DUFERCO SVILUPPO SPA

IMPIANTO PEAKER PER BILANCIAMENTO RETE ELETTRICA

RISPOSTE ALLE RICHIESTE DI INTEGRAZIONE

Con il presente documento si intende rispondere alle considerazioni della Commissione Tecnica di Verifica dell'Impatto Ambientale – VIA e VAS rif. ID_VIP:4277 parere numero 18 del 10.11.2020:

Figura 1 – Classificazione acustica dell'area di studio

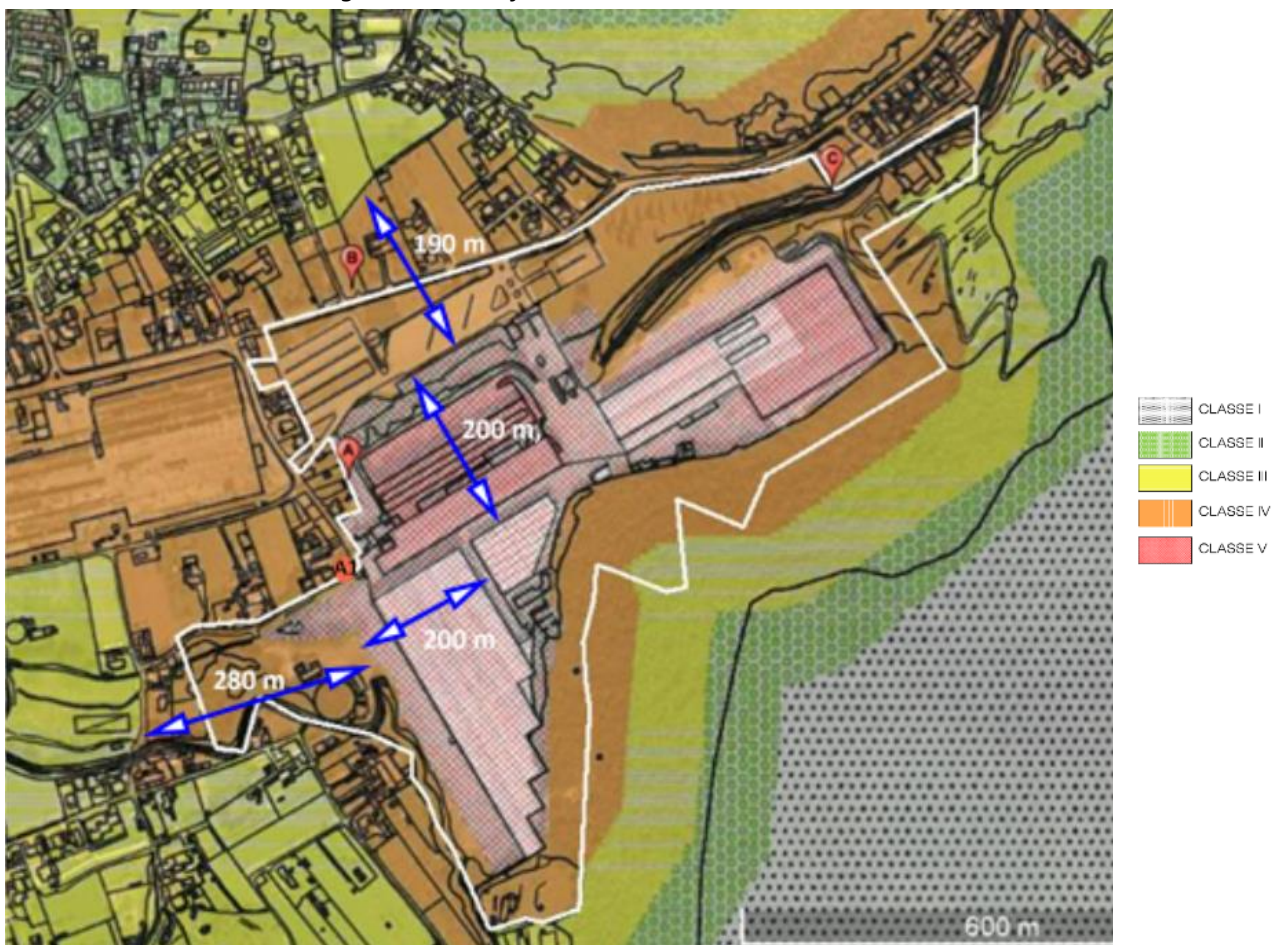
- la valutazione previsionale di impatto acustico, redatta dal Dott. Attilio Binotti e verificata da Maurizio Morelli, regolarmente iscritti nell'elenco nazionale dei tecnici competenti in acustica ex art. 21 D.Lgs. 17 febbraio 2017 n. 42 rispettivamente al numero 1498 e 1964, ha analizzato la classificazione acustica del comune di Nave, che ospita l'impianto proposto e ha considerato tre ricettori impattati, determinando, per ciascuno di essi, la zona acustica IV di appartenenza nell'ambito della classificazione acustica comunale e conseguentemente i pertinenti valori limite, trascurando invece altri ricettori, che malgrado siano più distanti, sono collocati in area in classe III, con valori limite inferiori rispetto alle tre abitazioni prese in considerazione;

- lo studio è stato condotto effettuando misure fonometriche ed utilizzando, per la previsione delle immissioni ed emissioni sonore, il modello di simulazione acustica Soundplan versione 8, ampiamente diffuso ed utilizzato. Durante le misure eseguite, come affermato dal progettista alla pagina 18 dello Studio di impatto ambientale – Previsione di Impatto Acustico id. PPPN-OTOS-G03-S-03nn, gli impianti di laminazione facenti parte del complesso industriale ove è prevista la realizzazione dell'impianto in proposizione erano spenti;

4. la classificazione acustica comunale ha attribuito alle aree limitrofe all'acciaiera un'ampia Classe IV che si estende sino a 400 m in direzione ovest e nord rispetto alla futura centrale e comprende le aree rappresentate nella successiva figura v. anche pag 12 P.I.A. e di seguito descritte v. anche pag.6 P.I.A.:

A NORD	<ul style="list-style-type: none"> • La SP 237 - via Nazionale, ex strada statale del Caffaro che collega Brescia e Trento; • Oltre di essa un'area con numerose abitazioni. Il punto di misura B, sito a ridosso del confine di proprietà e a circa 320 m dall'area di intervento, è rappresentativo dei ricettori che si trovano in questa direzione.
A EST	<ul style="list-style-type: none"> • Le abitazioni di via Garza che sorgono parallele a via Nazionale. Il punto di misura C, sito all'interno del confine di impianto e a 540 m dall'area di progetto, è rappresentativo dei ricettori più lontani che si trovano in questa direzione; • A sud delle abitazioni si estende un'ampia aria boschiva che si sviluppa sul costone della montagna che domina l'abitato.
A SUD	<ul style="list-style-type: none"> • L'ampia area boschiva e montuosa, priva di abitazioni, che perimetra lo stabilimento.
A OVEST	<ul style="list-style-type: none"> • Via Bologna e le abitazioni lungo di essa. Il punto di misura A, sito a 150 metri dall'area di intervento, è rappresentativo di questi ricettori; • All'inizio di via Bologna è presente un'area industriale dismessa (ex Fenotti Contini), al di là di questa si sviluppa l'abitato di Nave.

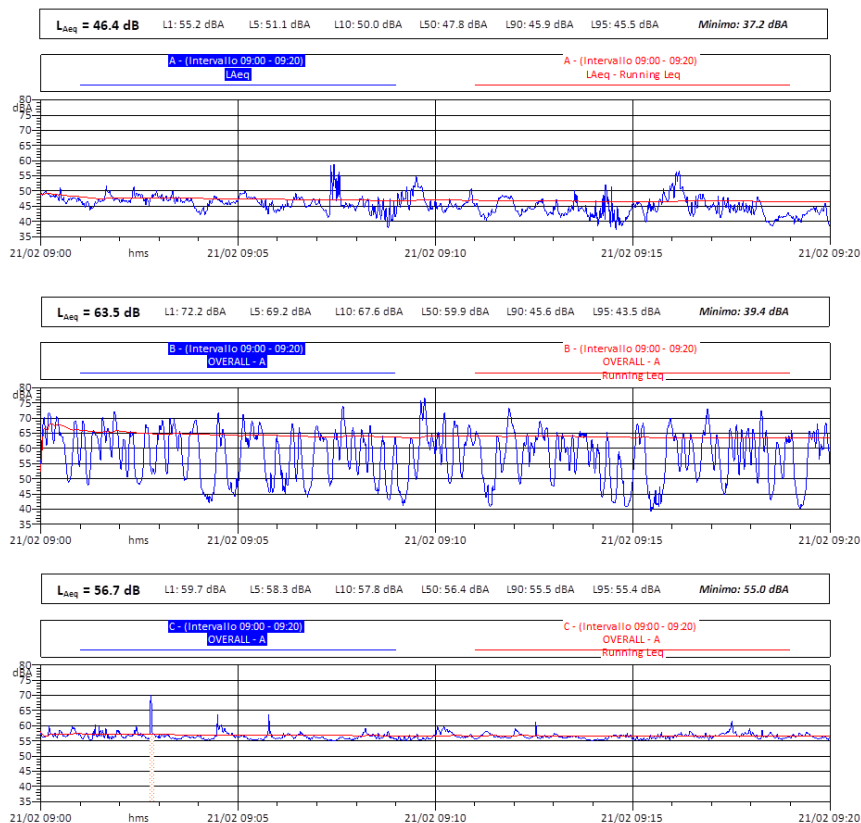
- sono stati presentati i risultati previsionali elaborati, ma non sono state fornite indicazioni relative alla calibrazione del programma di calcolo con i livelli misurati durante le campagne di misura svolte, in quanto sono state inserite nel programma di calcolo le sole sorgenti relative all'impianto in progetto, e quindi, in definitiva, non sono presenti evidenze della rappresentatività e dell'attendibilità dei risultati ottenuti;

Per validare il modello di calcolo si è impiegato la principale sorgente sonora presente nell'area: la SP237 ex Statale del Caffaro. I valori rilevati in corrispondenza dei ricettori rappresentativi sono confrontati al termine del paragrafo con quelli calcolati con il modello SoundPLAN 8.2 (vedi *Appendice 1*) conforme alla ISO 9613 "Acoustics - Attenuation of sound propagation outdoors", Parte 1 "Calculation of the absorption of sound by the atmosphere" e Parte 2 "General method of calculation", predisposto secondo quanto indicato al paragrafo precedente, e validati secondo i parametri definiti dalla ISO 9613 sopra citata.

Di seguito si riportano le time history di ogni punto di misura ai ricettori rappresentativi nell'intervallo 09:00/09:20 da cui sono stati ricavati i valori L_{Aeq} dell'impatto acustico dell'infrastruttura. La misura al punto A è stata influenzata da alcuni transiti veicolari in via Bologna, il punto C dal rumore di fondo del torrente Garza.
